**Datum**  
23 januari 2020

**onderwerp**  
Nautisch advies dekschuit  
Bickersgracht

Vaarweg:  
Bickersgracht  
Locatie:  
Bickersgracht 201  
Amsterdam

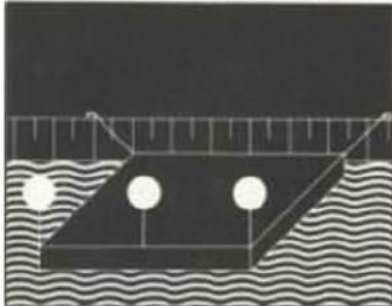
Nautisch is er geen bezwaar mits wordt voldaan aan de onderstaande voorschriften en vermelde verkeerstekens en tekstborden worden geplaatst. Zie hiervoor de bordenplannen.

- Voor een vlot en veilig verloop van de doorvaart van de Bickers gracht is het langszij afmeren van vaartuigen die in het doorvaartprofiel en/of midden doorvaart van de Galgenbrug komen te liggen ten allen tijde verboden. Dus tot 2,72 meter is dit wel toegestaan.

- Bij gebruik dekschuit, dient deze zodanig afgemeerd te worden dat zij geen hinder, belemmering, of gevaar opleveren voor de scheepvaart ter plaatse; tevens moet deze en andere drijvende voorwerpen tijdens de nachtelijke uren en bij duisternis voorzien zijn van wit rondom schijnende verlichting conform Binnenvaartpolitiereglement (BPR art. 3.23).

- Diepgang mag niet dieper volgens het bovenstaand doorvaartprofiel **B: 2,20 –NAP**
- Indien bij de werkzaamheden ontheffing nodig is van het ankerverbod (d.w.z. bij gebruik van spudpalen of ankers) dient een klic-melding te worden gedaan door aanvrager.
